Accordo di avvalimento sottoscritto con Autorità di Bacino Distrettuale Appennino Settentrionale. Approvazione della variante al Piano di Bacino stralcio T. Borghetto/Vallecorsia - Ambito 2 Nervia, relativa all'aggiornamento del quadro della pericolosità geomorfologica.

Decreto del Direttore Generale

CARTA DELLA SUSCETTIVITA' AL DISSESTO

Carta della Suscettività in Variante al Piano vigente

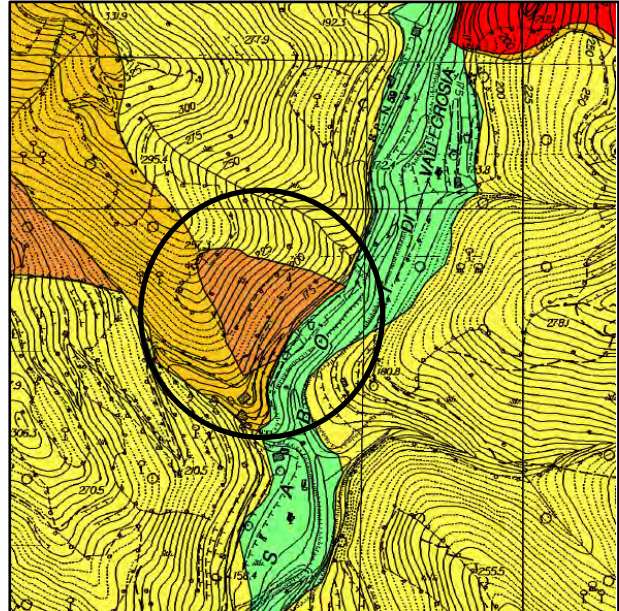
Si procede, quindi, a modificare la perimetrazione indicata nel Piano di Bacino (in estensione) confermando la classe suscettività al dissesto Pg3a, attualmente associata all'areale in dissesto.

Carta della Suscettività in Variante al Piano vigente

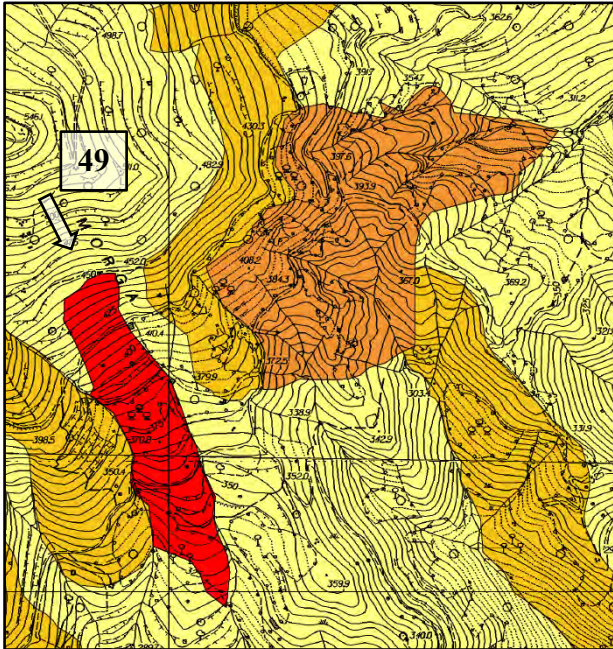
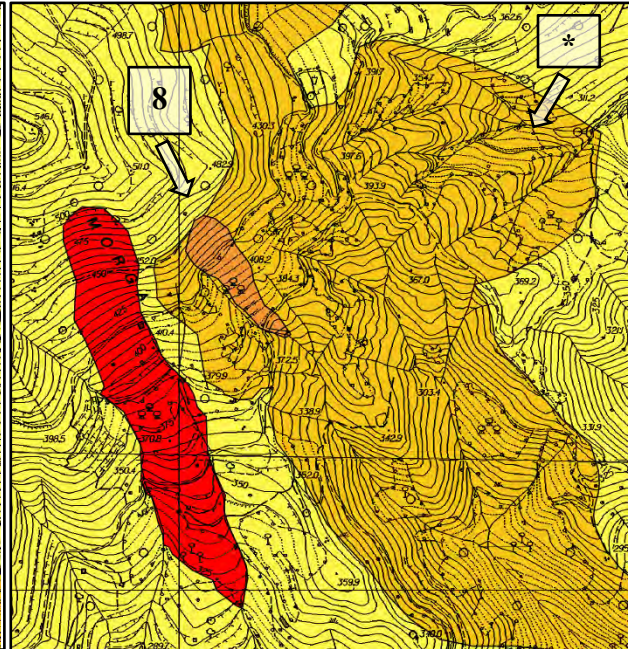
Nell’ambito della revisione condotta si ritiene di confermare la diversa interpretazione, quindi si propone la modifica al Piano di Bacino con diversa geometria e riclassificazione nella classe suscettività al dissesto Pg3a.

Carta della Succettività in Variante al Piano vigente

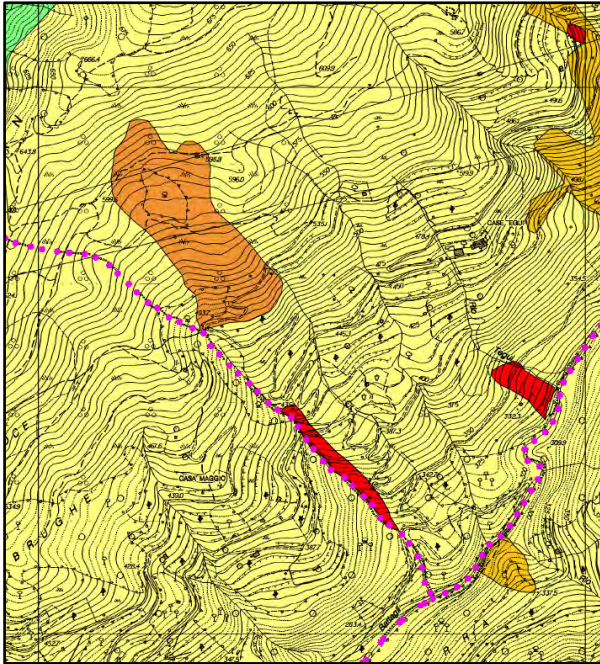
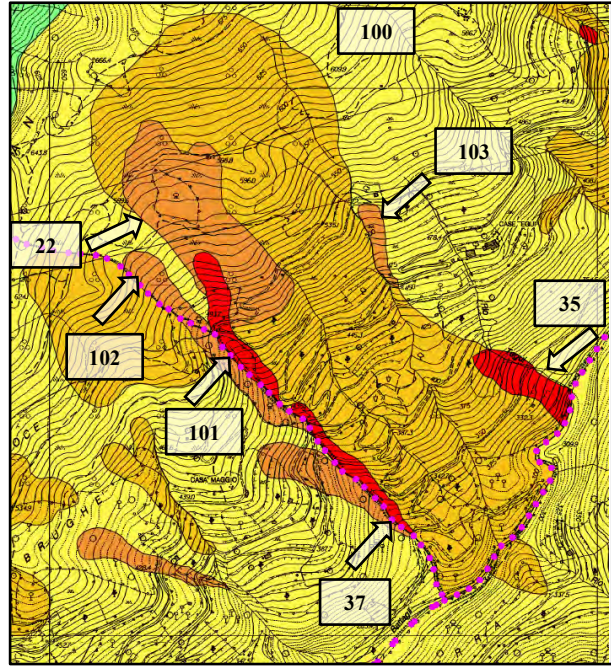
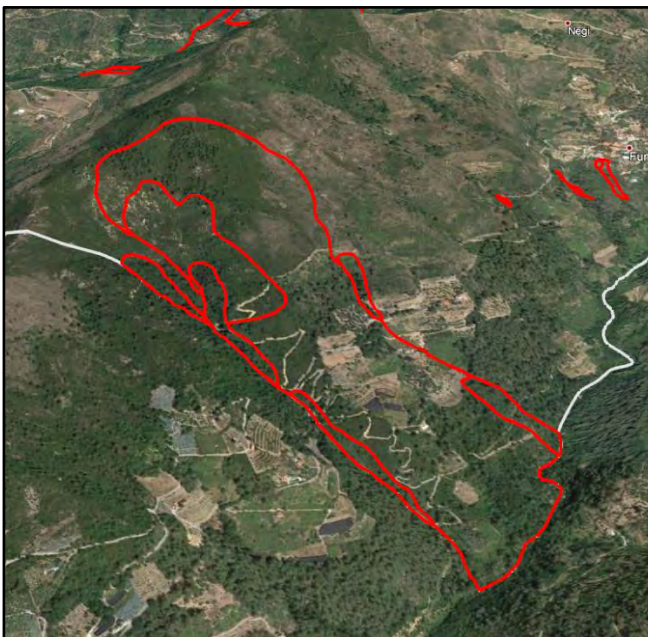
Si tratta di un corpo di frana relitta, già indicato nel Piano di Bacino come 'paleofrana'. Rispetto al dato di Piano viene confermata la classificazione dello stato di attività (inattiva, relitta) mentre viene modificata la perimetrazione, estendendo l'areale fino all'impluvio. Tale perimetrazione trova conferma con la perimetrazione del censimento IFFI.

Con la variante si propone, quindi, una modifica della geometria di frana, in estensione, confermando l'per l'areale la classe suscettività al dissesto Pg3b.

Carta della Suscettività in Variante al Piano vigente

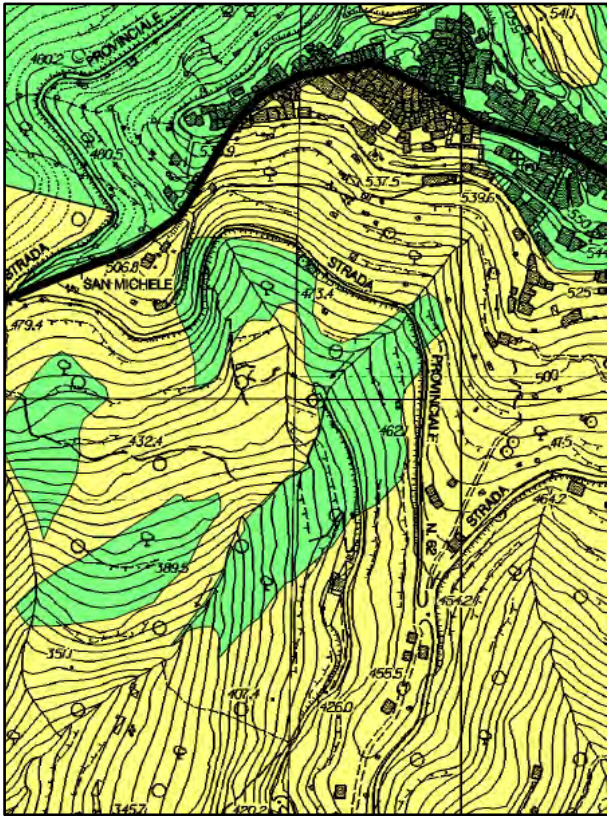
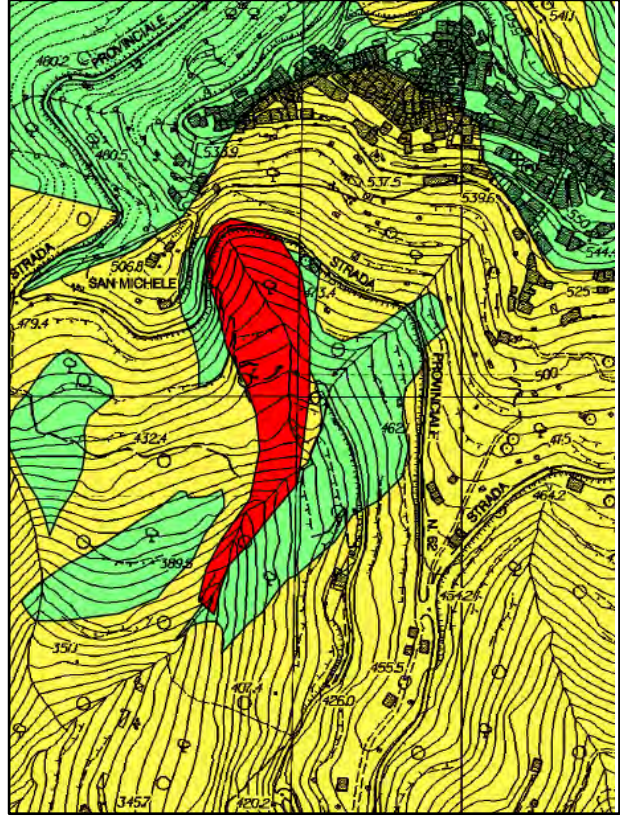
La modifica al Piano riguarda l'inserimento di una 'nuova' frana con classe suscettività al dissesto Pg4.

Carta della Suscettività in Variante al Piano vigente

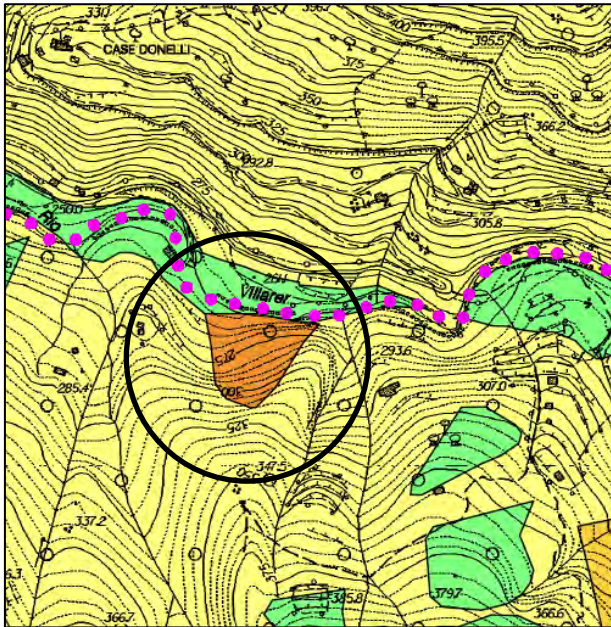
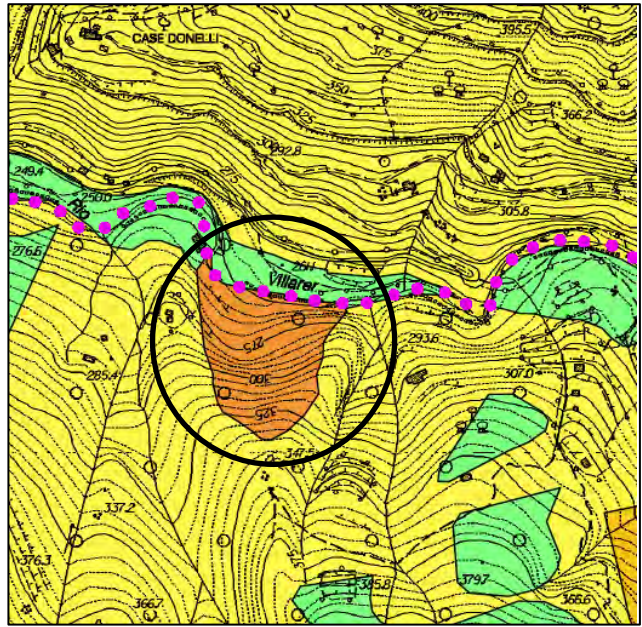
La modifica al Piano riguarda una modifica della geometria di frana e la conferma della classe suscettività al dissesto Pg3a.

Carta della Suscettività in Variante al Piano vigente

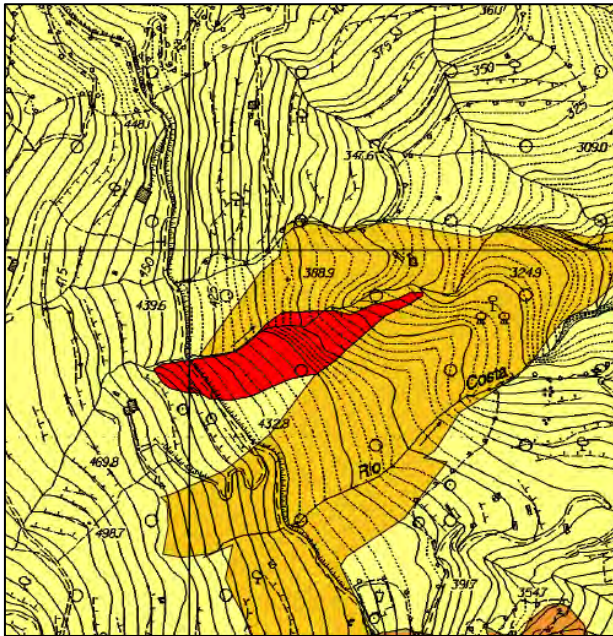
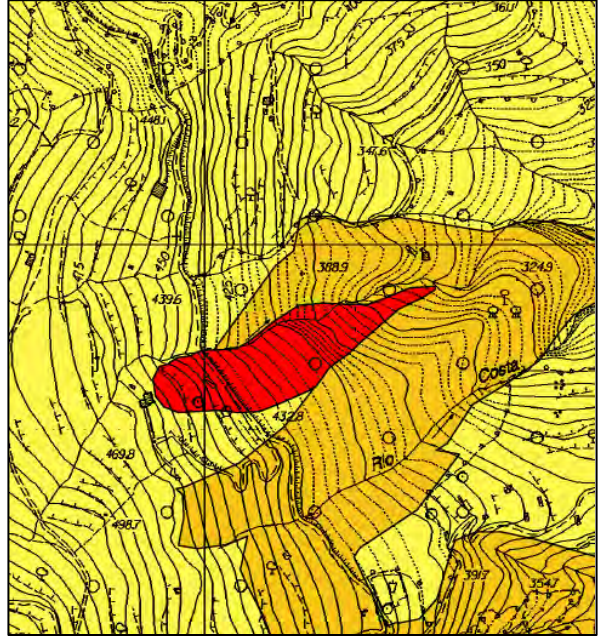
La modifica al Piano riguarda una modifica della geometria della frana presente con conferma della classe suscettività al dissesto (PG4).

Carta della Suscettività in Variante al Piano vigente

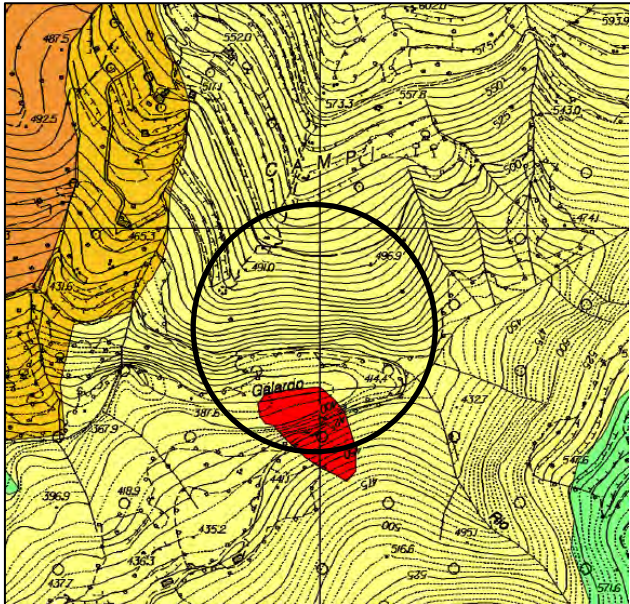
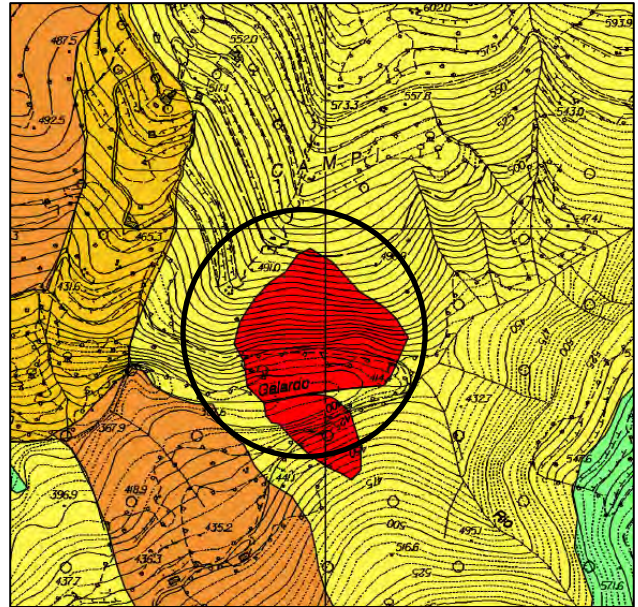
La modifica al Piano riguarda l'inserimento di un 'nuovo' corpo di frana con classe suscettività al dissesto Pg4.

Carta della Suscettività in Variante al Piano vigente

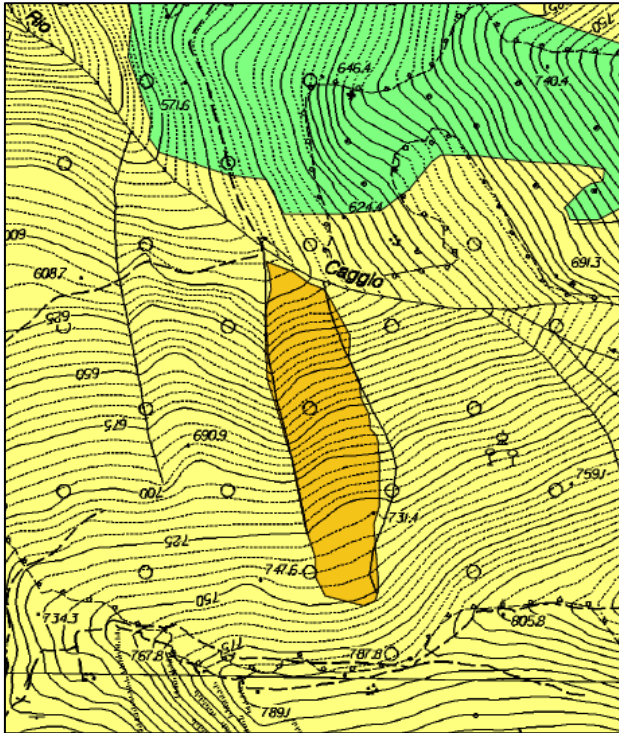
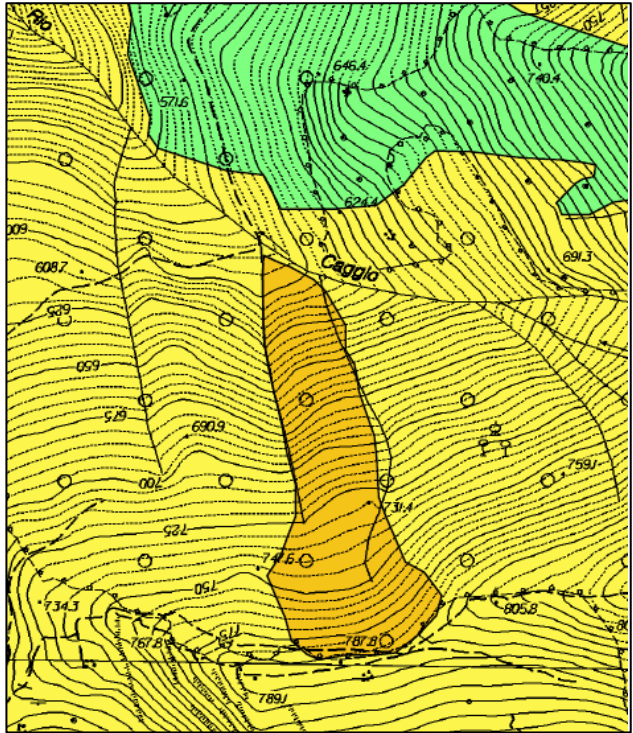
La modifica al Piano riguarda una modifica della geometria della frana presente con conferma della classe suscettività al dissesto (PG3b).

Stralcio Carta della Sucettività Piano vigente

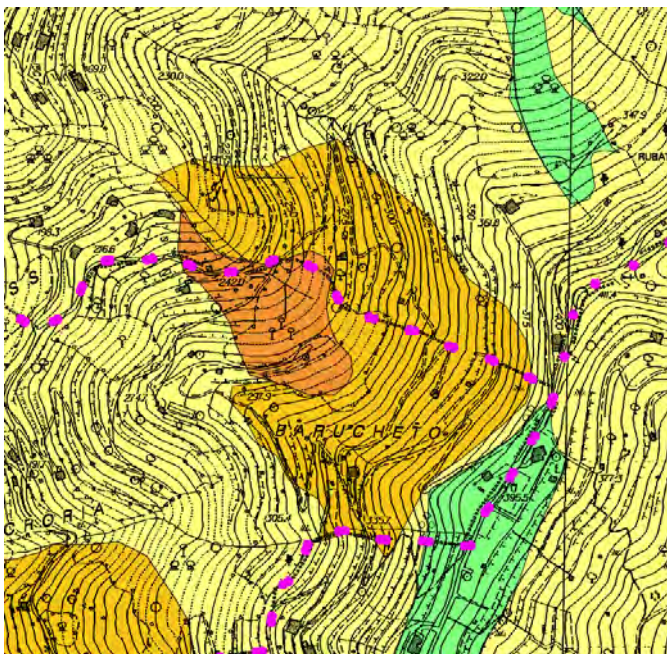
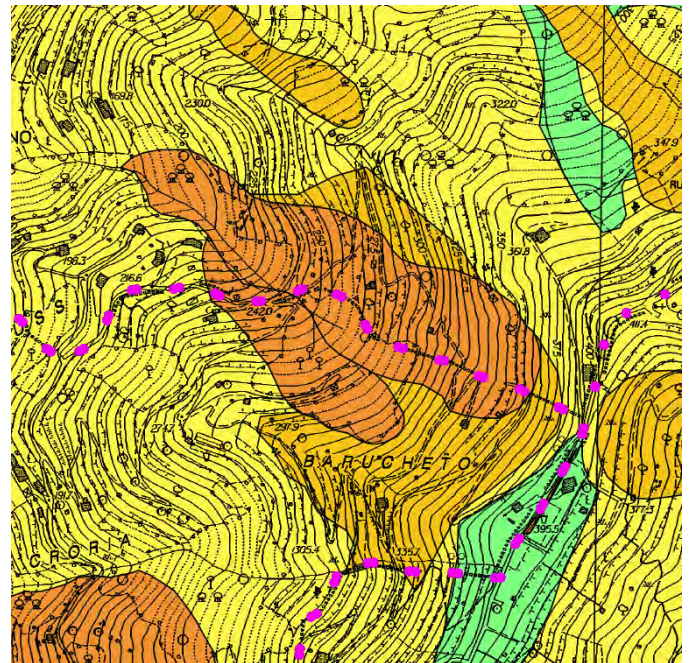
La revisione determina una riclassificazione, da Pg3b verso la classe Pg3a (alta pericolosità), dei settori di versante riconosciuti in frana quiescente.

Stralcio Carta della Suscettività Piano vigente

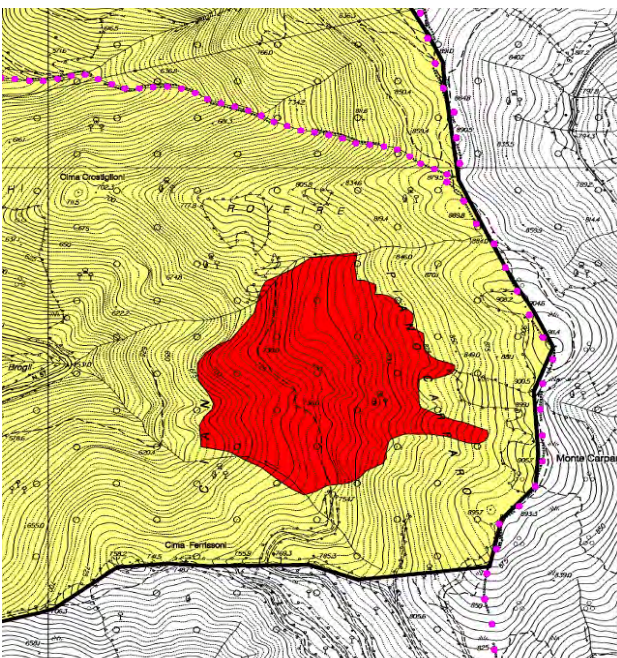
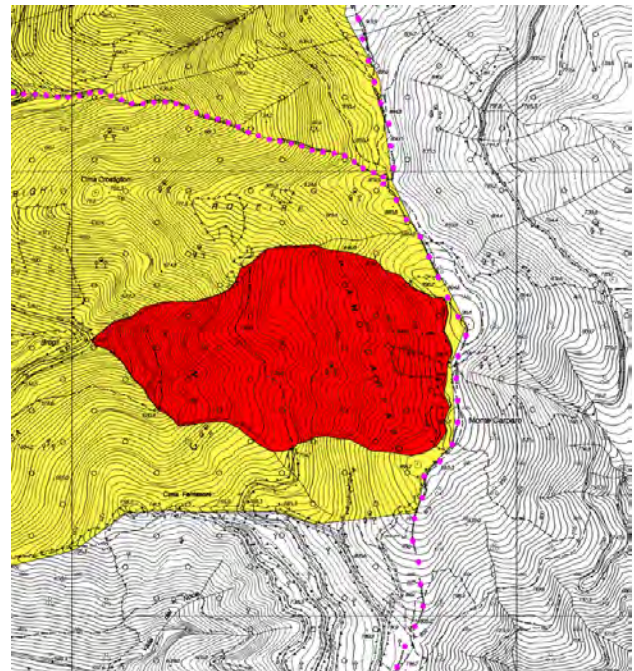
La revisione del dissesto conferma la condizione di attività dello stesso (attivo) e determina l'estensione della perimetrazione della classe di pericolosità PG4 ai settori ricompresi nella nuova perimetrazione, precedentemente classificati PG2 (a media pericolosità).

Stralcio Carta della Suscettività Piano vigente

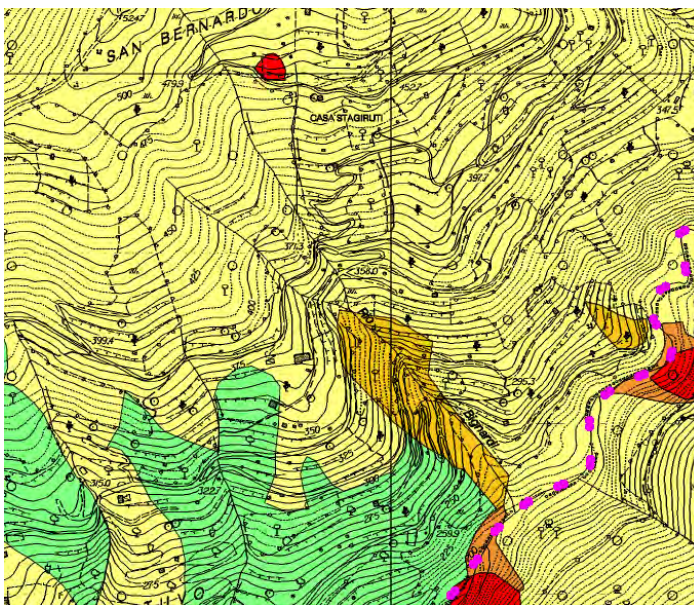
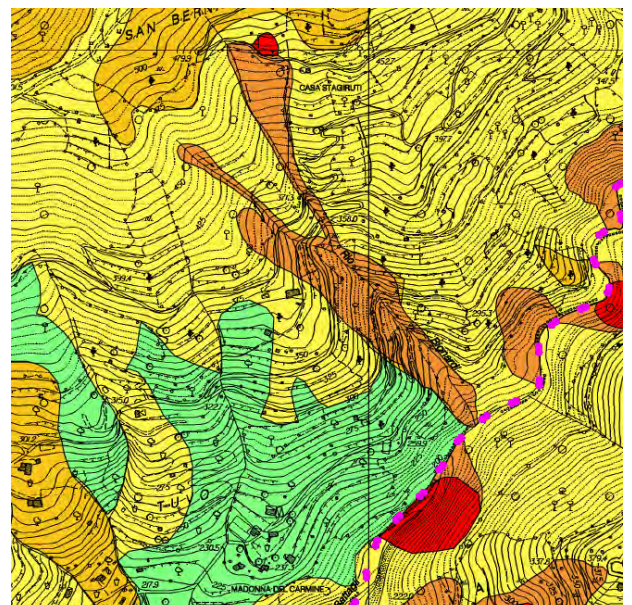
La revisione del dissesto determina una riclassificazione del grado di pericolosità, da PG3b/Pg2 a PG3a, ed un'estensione areale dei settori di versante soggetti maggior vincolo.

Carta della Sucettività in Variante al Piano vigente

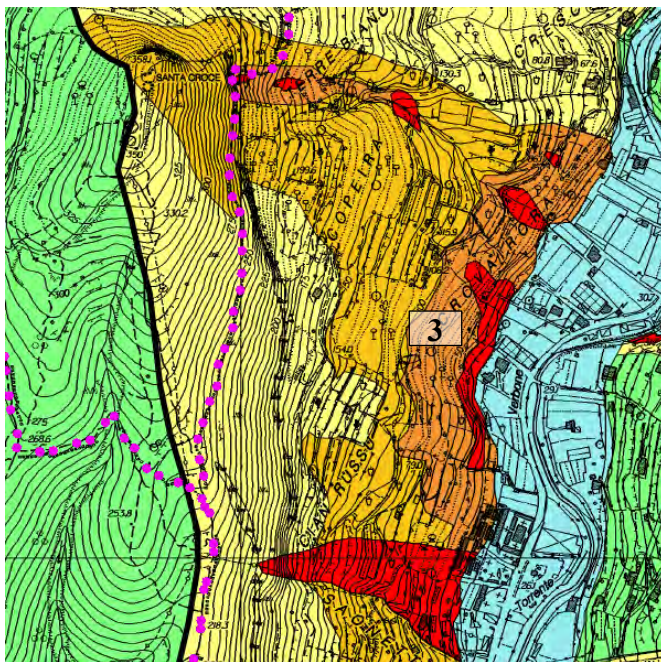
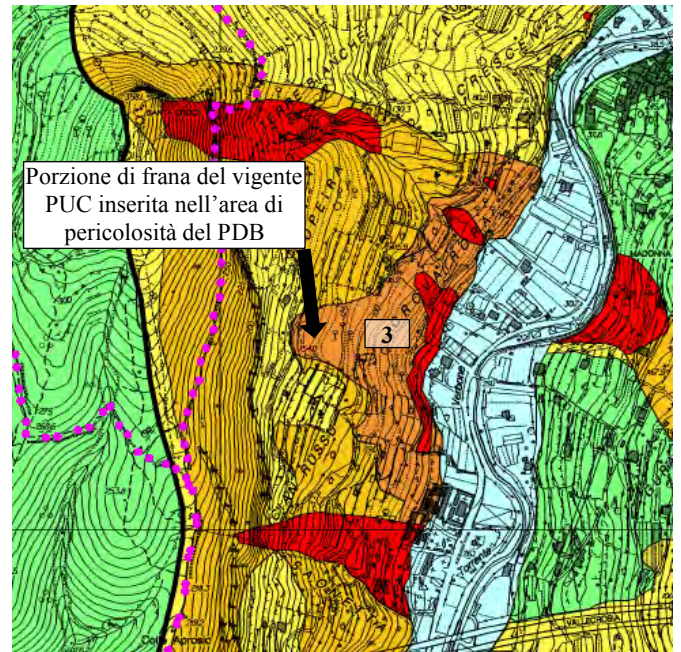
Sulla base dell'analisi dei luoghi, mediante analisi fotointerpretativa, e facendo riferimento ai dati dello strumento urbanistico comunale è stata inserita il perimetro di una frana quiescente (ID.13) ad integrazione di un'areale di pericolosità di classe Pg3a, già mappato nel vigente PDB.

Di fatto la frana derivante dal PUC (cod. ID. 13) risulta "inglobata" nella geometria dell'areale di pericolosità del PDB (ID. 3); quest'ultimo viene, per così dire, esteso a ricomprendere la zona di testata della frana (quiescente) perimetrata dallo strumento urbanistico comunale.

Ai fini dell'aggiornamento del vigente Piano di bacino si proceduto ad estendere, localmente verso monte, un areale a pericolosità di classe Pg3a; si tratta quindi di una modifica di carattere geometrico di un dato già presente nel Piano.
